第3回 那覇空港技術検討委員会

技術的検討に係わる意見と その対応について

第3回那覇空港技術検討委員会のご指摘に
基づいた修正資料

平成21年3月27日

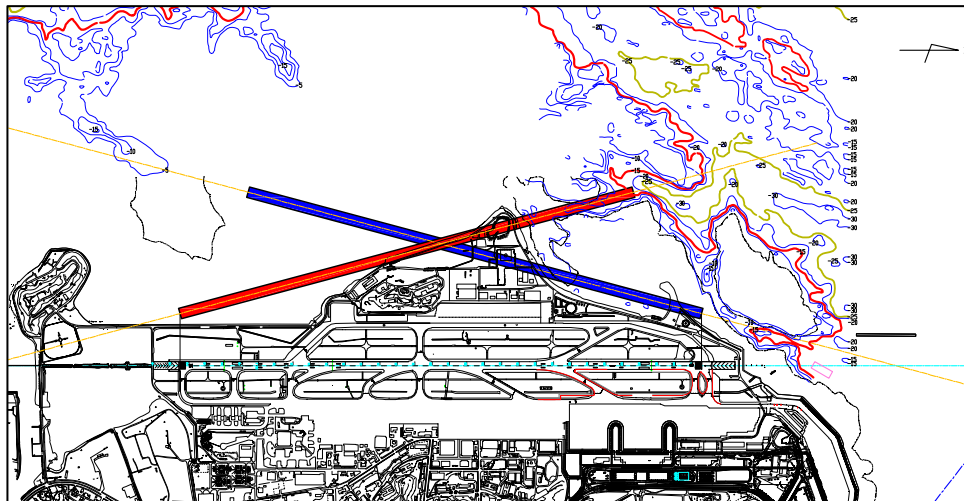
頂いたご意見	検討・対応状況
《別案が良いとするご意見》 【4】 V字配置が良いとするご意見(横風対策等) ……………《13件》 ・横風対策のためV字配置が良いのではないか。	・滑走路増設は、将来需要に対応するため、滑走路処理容量を確保するために検討しています。 ・また、現滑走路における航空機の就航率は98.6%(平成18年度)であることから、適切な滑走路方位と考え、平行滑走路が望ましいと判断しています。 ・なお、V字配置は、市街地上空に飛行経路が設定されることとなるため、騒音の悪化が懸念されます。以上の点から、V字案については配置案として適当でない判断しています。 (検討済事項)

■: A案

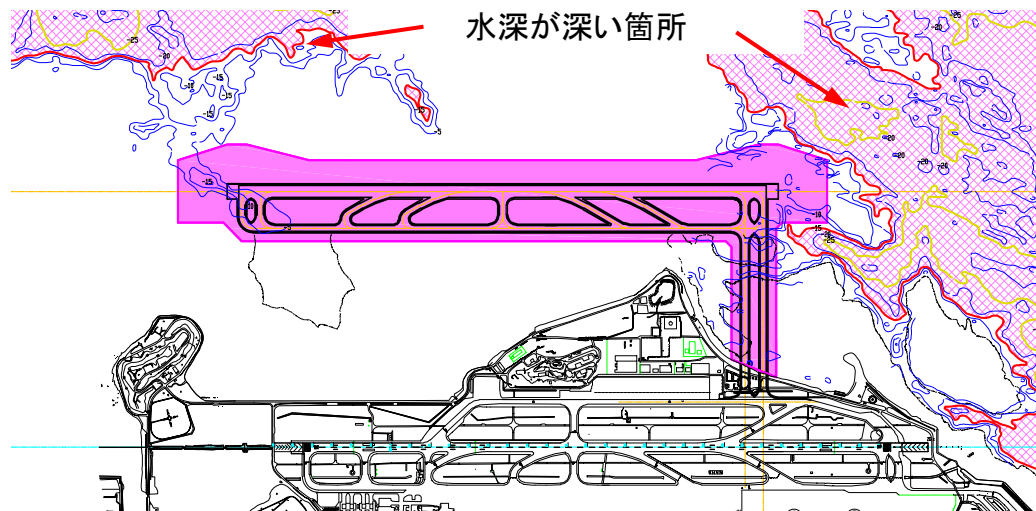
頂いたご意見	検討・対応状況
《別案が良いとするご意見》 【5】 さらに沖合が良いとするご意見（1310m案より沖合へ）……………《33件》 ・騒音の観点からさらに沖合が良い。 ・安全面からさらに沖合が良い。 《更なる検討、配慮を求めるご意見》 【37】 より沖合へ配置すべきとするご意見（騒音影響や安全面等から）……………《219件》	・2本の滑走路離隔距離1310m以上とした場合、図に示すとおり水深が深い箇所に配置することになる。よって、事業費縮減の観点から適当でないと判断しています。 ・また、構想段階では、一般的な運用である各滑走路をそれぞれ離陸、着陸に分けて使用方法を前提としているが、このような運用を行った場合、現状の騒音影響範囲が広がる可能性は少ないと考えています。なお、需要の増加により、今以上に航空機の発着回数が増えても、滑走路の運用方法の工夫等により、現状の騒音影響範囲が広がる可能性は少ないとも考えています。 ・滑走路が2本となることにより、代替機能としての確保も可能となります。また、増設A案、B案ともに安全に航空機が運航できるために必要な滑走路間隔を有しており、問題はないと考えています。（検討済事項）

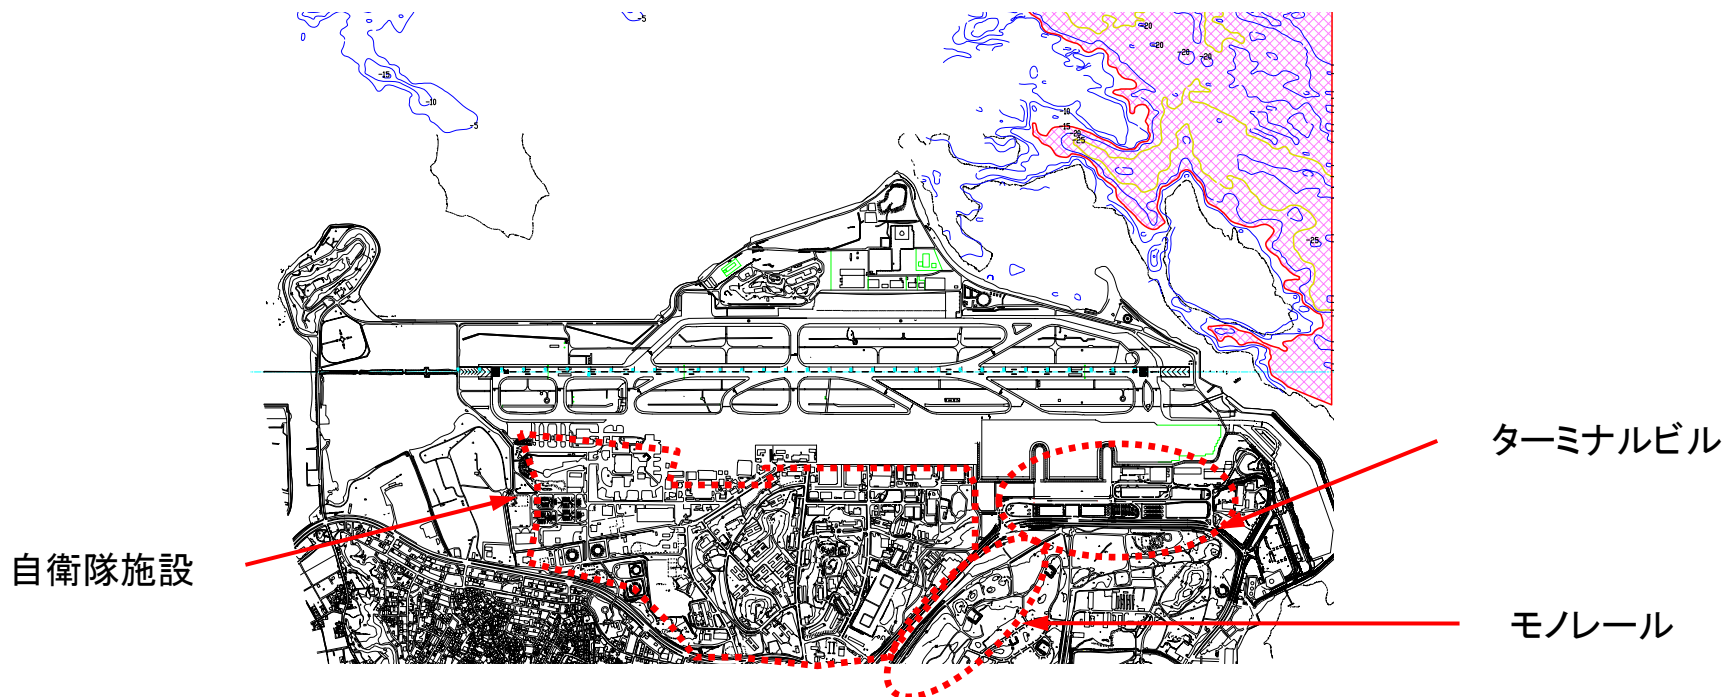
頂いたご意見	検討・対応状況
《別案が良いとするご意見》 【6】 陸地への増設が良いとするご意見……《36件》 ・サンゴ等への影響回避のため陸地に増設した方が良い。 ・漁業を含めた環境への影響を考慮する観点から陸地に増設した方が良い。	・沖合へ滑走路を増設する場合は、海域に影響が生じ、陸域に滑走路を整備する場合は、広大な用地が必要となります。 ・那覇空港の陸域（東側）には滑走路増設の余地はなく、陸域への展開は困難であることから、陸域への増設は適当ではないと判断し、沖合への増設について検討を行っています。 （検討済事項）

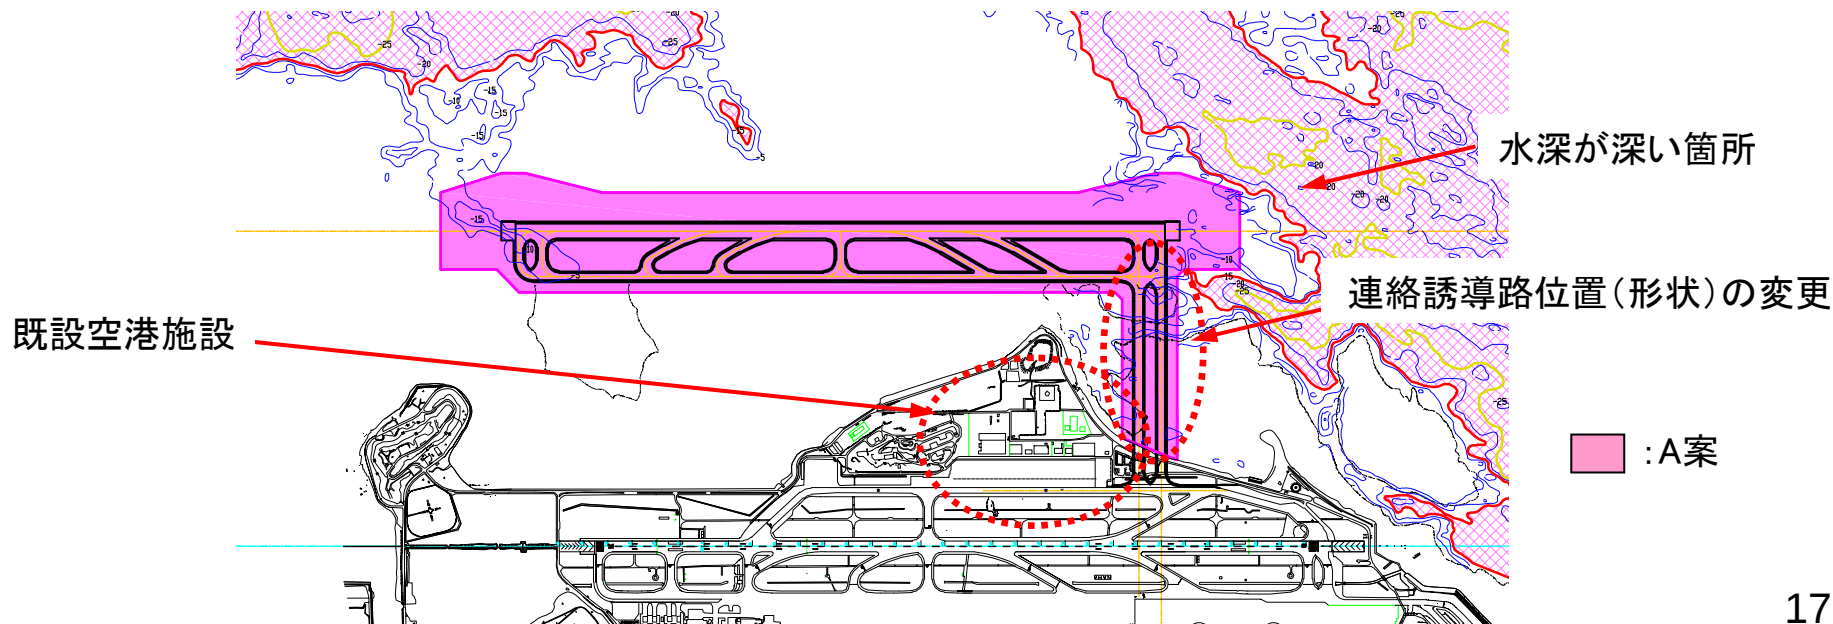
頂いたご意見	検討・対応状況
《A案に懸念があるとするご意見》 【13】 A案を改良すべきとするご意見 ……《9件》 ・北側にずらして瀬長島への影響を軽減できないか。 ・サンゴ礁生態系への影響をより軽減する案はないか。	・増設A案を、北側に移動した場合は水深の深い位置に配置することとなるため、概算事業費が高くなり、また、南側に移動した場合は、連絡誘導路の位置が滑走路端部からはずれることとなるため、円滑な交通流を確保できなくなります。 ・一方、連絡誘導路位置の変更については、南側への移動はすでに空港施設が配置されてため、それら施設の移転整備(新たな展開用地が必要)を行う必要があります。 ・よって、増設A案の大幅な変更は、配置案として適当でないと判断しています。 (検討済事項)

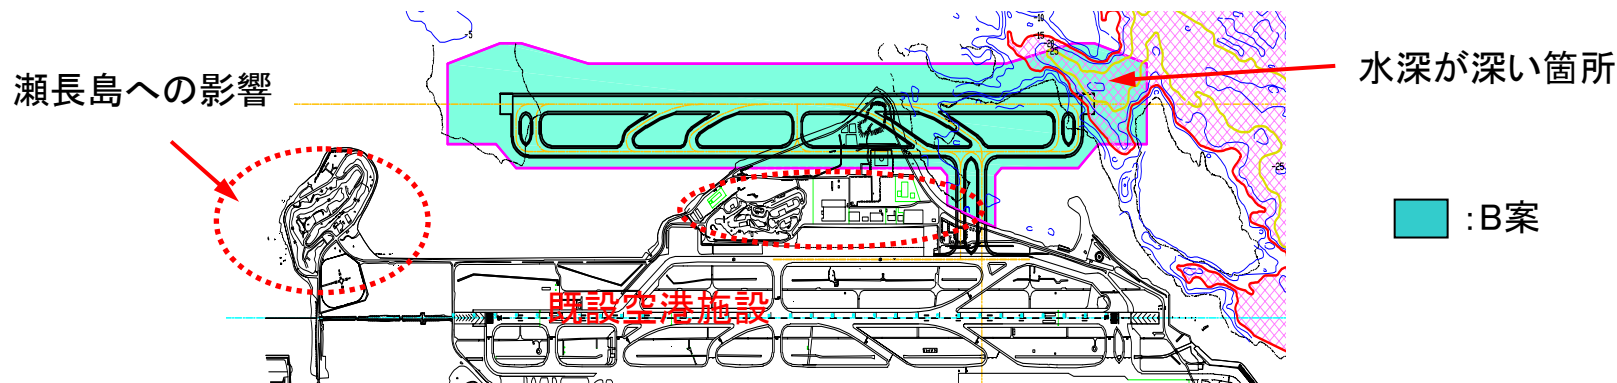
頂いたご意見	検討・対応状況
《B案に懸念があるとするご意見》 【28】B案を改良すべきとするご意見……………《7件》 ・航空機の走行の観点から、連絡誘導路を北に移動した方が良い。 ・コスト縮減の観点から、瀬長島に影響が生じない範囲で、南側に移動した方が良い。	・増設B案は、瀬長島に改変が生じない最小の滑走路間隔について、検討を行い作成した案であり、滑走路間にある閉鎖性水域において現状において干出する範囲に滞留が生じないよう、瀬長島と増設滑走路との距離を一定程度離しています。 ・また、連絡誘導路の位置は現ターミナル地域への円滑な地上走行を確保するような位置に配置しています。 ・一方、連絡誘導路位置の変更については、南側への移動はすでに空港施設が配置されてため、それら施設の移転整備(新たな展開用地が必要)を行う必要があります。 ・B案を北側に移動した場合は水深の深い位置に配置することとなるため、概算事業費が高くなり、また、南側に移動した場合は、前述のとおり、海水交換が不十分になる恐れがあります。 ・よって、増設B案の大幅な変更は、配置案として適当でないと判断しています。 (検討済事項)

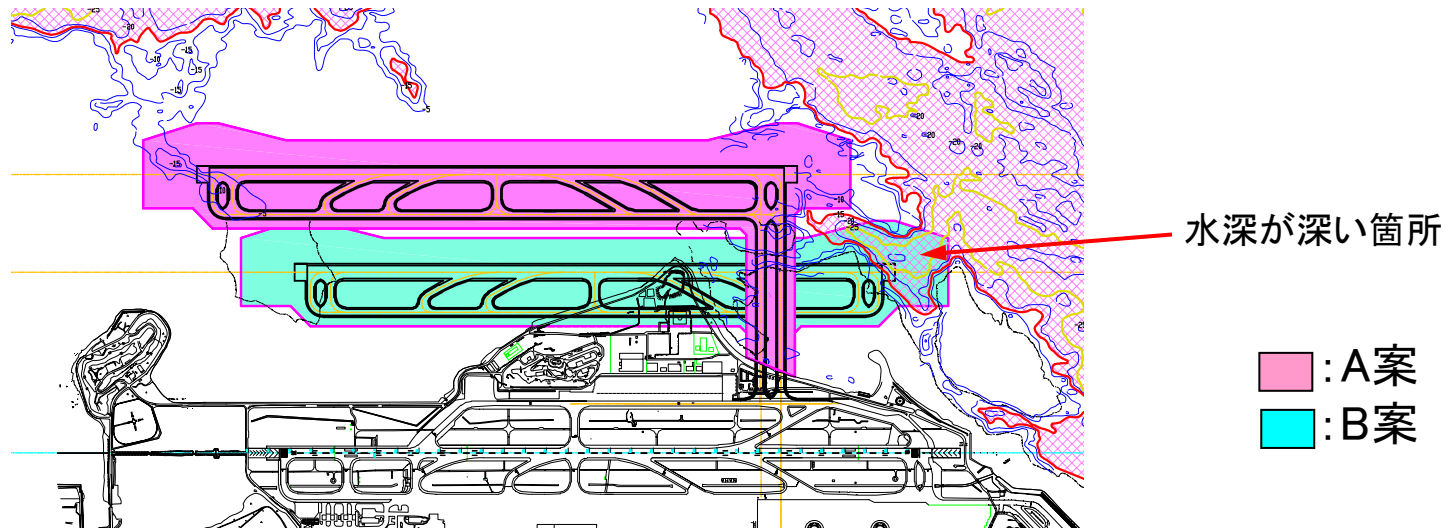
頂いたご意見	検討・対応状況
《B案に懸念があるとするご意見》 【15】工期が長いとするご意見 ……………《12件》 【16】事業費が高いとするご意見 ……………《27件》 《調査内容がわからない、疑問があるとするご意見》 【81】A案よりもB案が事業費が高いのは何故か、疑問とするご意見 ……………《82件》 【79】A案よりもB案が工期が長いのは何故か、疑問とするご意見 ……………《29件》	・増設B案は、埋立範囲の一部が北側の水深が深い箇所配置されているため、増設A案と比べて護岸規模が大きくなり、また埋立土量も多くなっています。そのため増設A案よりも増設B案の方が事業費が高く、工期も長い結果となっています。 (検討済事項)

増設A案・B案とサンゴ・藻場・干潟の分布

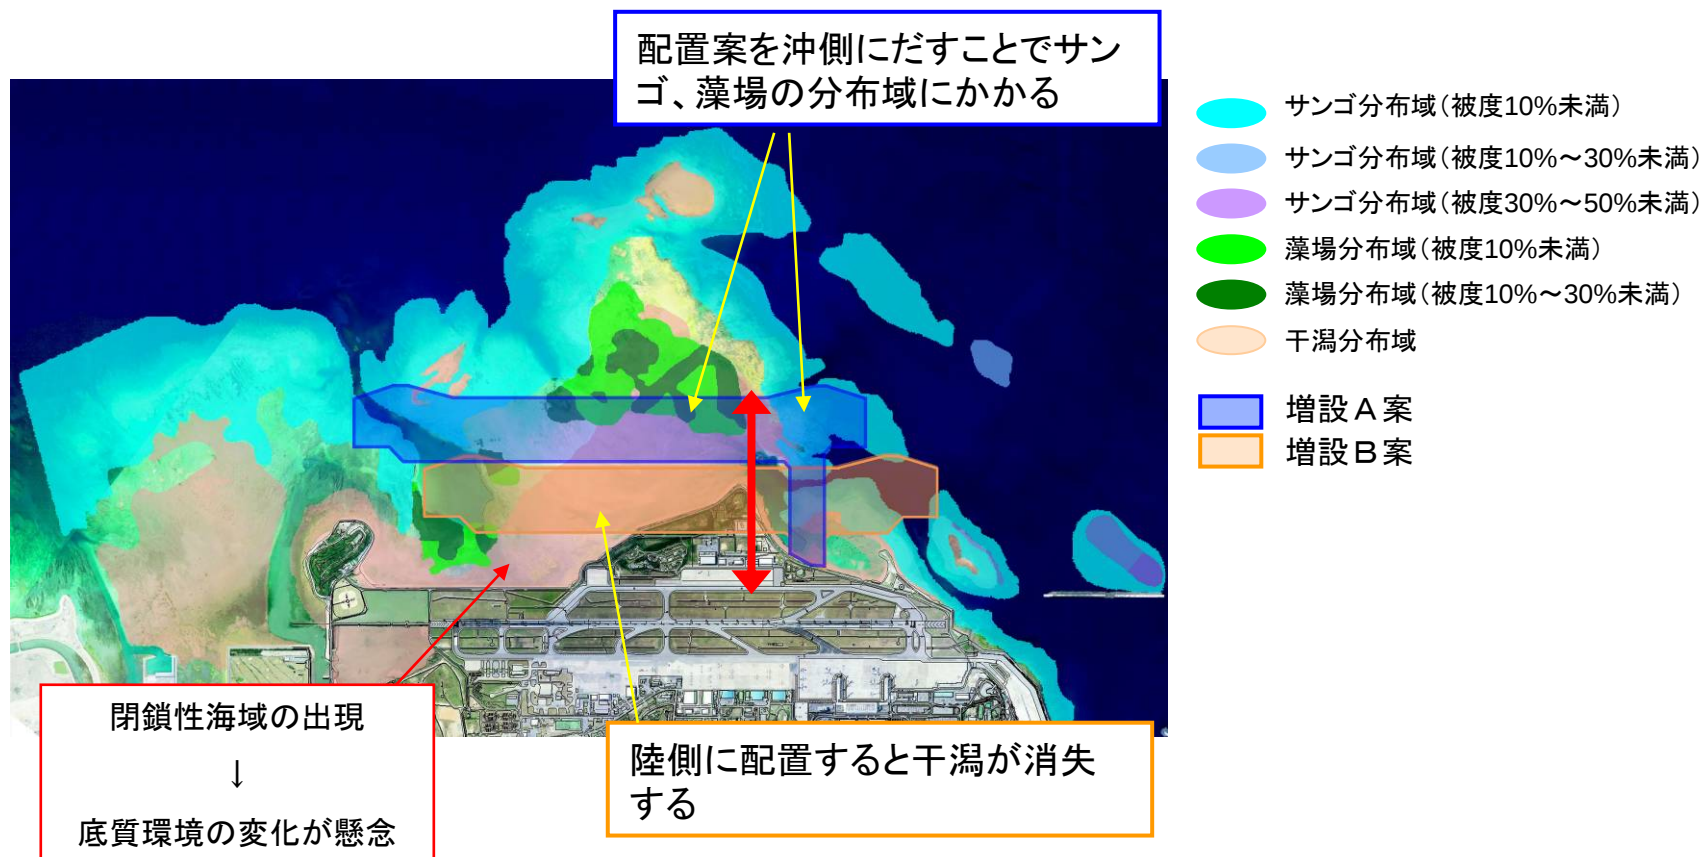
頂いたご意見	検討・対応状況
《別案が良いとするご意見》 【2】両案ともに環境面的に影響は同じとするご意見 ・自然環境への影響のリスクは、どちらも同じである。……………《15件》	・増設案を沖合に配置した場合は、サンゴや藻場への影響が生じ、陸側に配置した場合は、岸沿いの干潟域への影響が生じることになります。 ・また、増設滑走路に生じる閉鎖性海域については、通水性の確保の可否等により、海域環境に差が生じます。 ・環境面における主な違いは以下のとおりです。 [増設A案] ・サンゴ、藻場の消失面積がB案に比べ大きい。 ・サンゴ礁生態系の消失面積がB案に比べ大きい。 ・閉鎖性海域の底質環境の変化が懸念されるが、通水性を確保することで影響低減が可能と考えられる。 [増設B案] ・干潟の消失面積がA案に比べ大きい。 ・砂質干潟生態系の消失面積がA案に比べ大きい。 ・閉鎖性海域の底質環境の変化が懸念される。 (増設A案・B案とサンゴ・藻場・干潟分布の重ね合わせ図は次頁に示すとおり) (検討済事項)

生態系の類型区分と配置案の位置

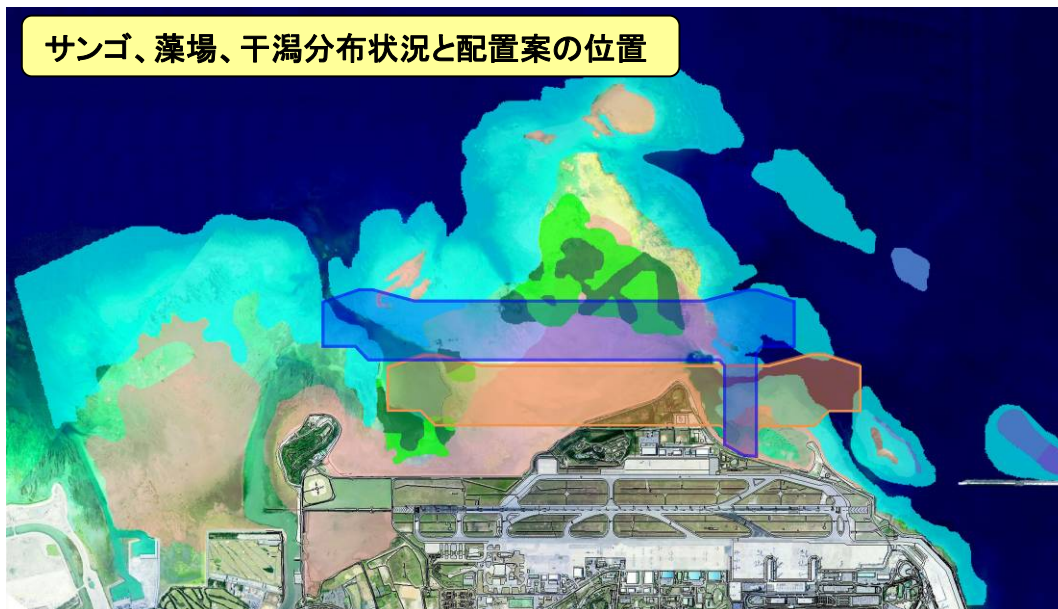
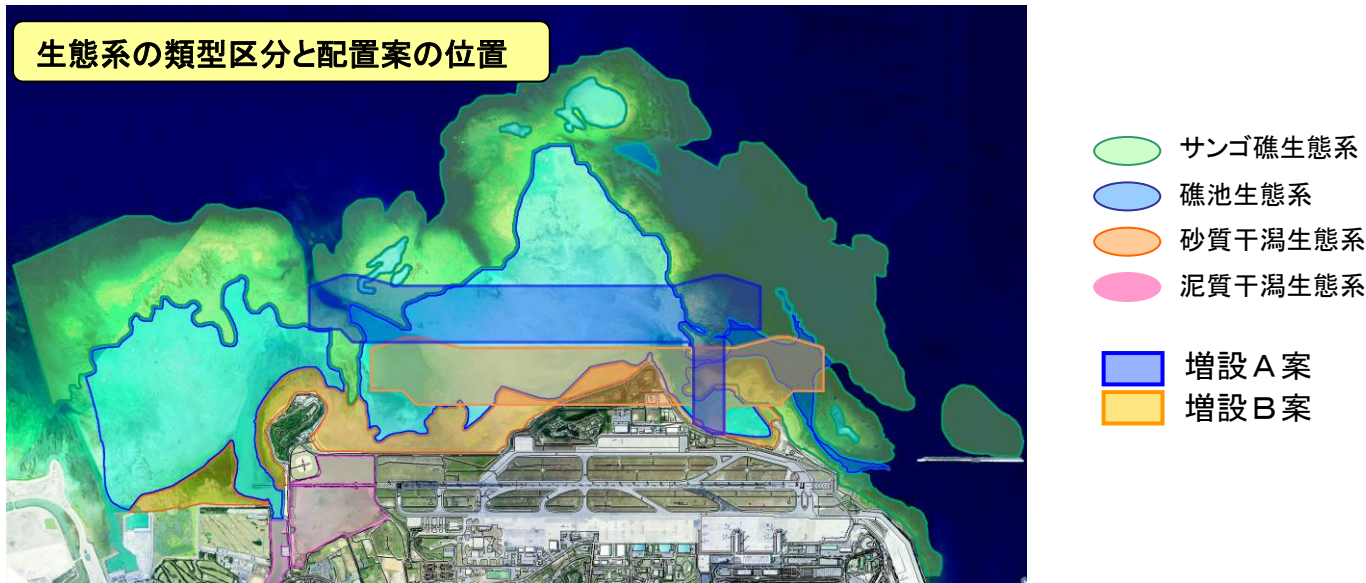
頂いたご意見	検討・対応状況
《更なる検討、配慮を求めるご意見》 【45】環境影響等について、十分に配慮すべき、詳細な調査を行うべきとするご意見(サンゴ、干潟、貴重種、騒音除く)……………《1,130件》 【48】生態系への影響について、十分に配慮すべきとするご意見……………《117件》 【49】サンゴへの影響について、十分に配慮すべき、詳細な調査をすべきとするご意見……………《171件》 【46】環境影響低減に向けた調査の実施、保全策の検討を行うべきとするご意見……………《144件》 【47】開発と環境とのバランスを計るべきとするご意見……………《35件》 【51】個別種(サンゴや藻場、干潟等)の保全対策(移植等)を実施すべきとするご意見……………《116件》 【50】干潟への影響について、十分に配慮すべき、詳細な調査をすべきとするご意見……………《29件》 《調査内容がわからない、疑問があるとするご意見》 【88】環境影響の程度が不明、具体的に示してほしいとするご意見……………《114件》 【89】生態系への影響がどの程度なのか懸念される、わからないとするご意見……………《35件》 【90】サンゴへの実際の影響がどの程度なのか懸念される、移植によりどの程度保全されるか疑問とするご意見……………《87件》 【91】藻場への実際の影響がどの程度なのか懸念されるとするご意見……………《8件》 【92】干潟への実際の影響がどの程度なのか懸念されるとするご意見……………《13件》 【93】貴重種等生物への実際の影響の程度が懸念されるとするご意見……………《3件》	・構想段階は、既存資料を基に複数案を比較検討する段階です。 ・自然環境の検討では、配置位置によって藻場や干潟等の生物生息場の消失範囲が異なることから、消失面積を基準に影響の程度を比較してきました。一方、サンゴ、藻場、干潟の価値を比較することは困難であることから、場の視点のみだけでなく、場と生物等が相互に関連した生態系についても、生物の出現状況と底質基盤から生態系を区分して消失面積の比較を行っています。(次頁以降参照)。 ・今後、事業が実施される段階において、環境影響評価法の手続きに基づき、より詳細な検討を行っていくことになります。 (今後詳細に検討する事項)

航空機騒音予測結果

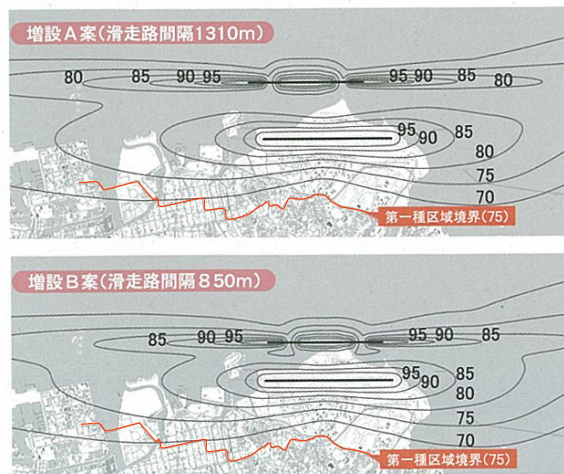
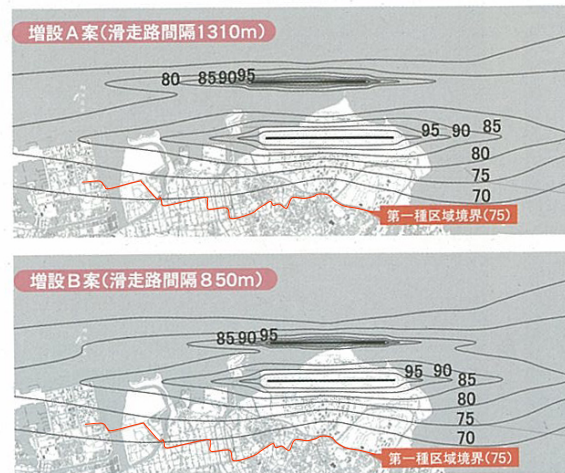
頂いたご意見	検討・対応状況
《B案に懸念があるとするご意見》 【24】社会環境への影響が大きいとするご意見…《8件》 【25】騒音影響が大きいとするご意見……………《30件》 《更なる検討や配慮を求めるご意見》 【53】騒音影響低減に向けた運用の検討や、騒音対策を実施すべきとするご意見……………《85件》 【54】騒音影響について、十分に配慮すべき、詳細な調査をすべきとするご意見……………《185件》 《調査内容がわからない、疑問があるとするご意見》 【95】騒音が実際、どの程度軽減されるか疑問があるとするご意見……………《44件》	・滑走路の増設は2案とも陸域ではなく、沖合に作るという意味では、基本的に騒音問題のない空港を目指した滑走路増設計画であると考えています。 ・構想段階では、一般的な運用である各滑走路をそれぞれ離陸、着陸に分けて使用する方法を前提としているが、このような運用を行った場合、現状の騒音影響範囲が広がる可能性は少ないと考えています。また、需要の増加により、今以上に航空機の発着回数が増えても、滑走路の運用方法の工夫等により、現状の騒音影響範囲が広がる可能性は少ないとも考えています。 ・実際には様々な運用が考えられることから、騒音に配慮した運用についても引き続き検討していきたいと考えています。 (今後詳細に検討する事項)

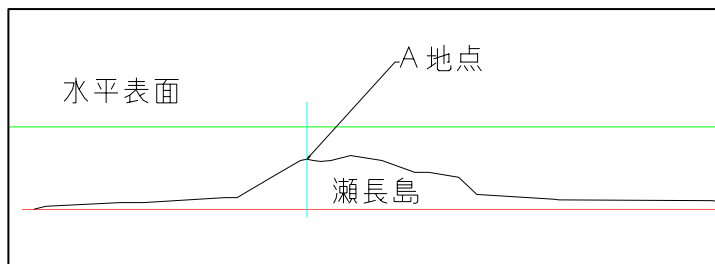
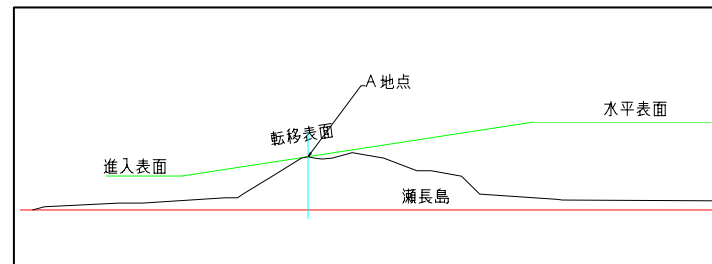
頂いたご意見	検討・対応状況
《調査内容がわからない、疑問があるとするご意見》 【96】瀬長島の建物等への影響の程度が不明とするご意見《10件》	・瀬長島においては、増設滑走路整備後には、現滑走路における制限表面に加え、増設滑走路の制限表面の制約をうけることとなります。 各案における制約は以下のとおり。 増設A案 クリアランス約17m 増設B案 クリアランス 0m (検討済事項)
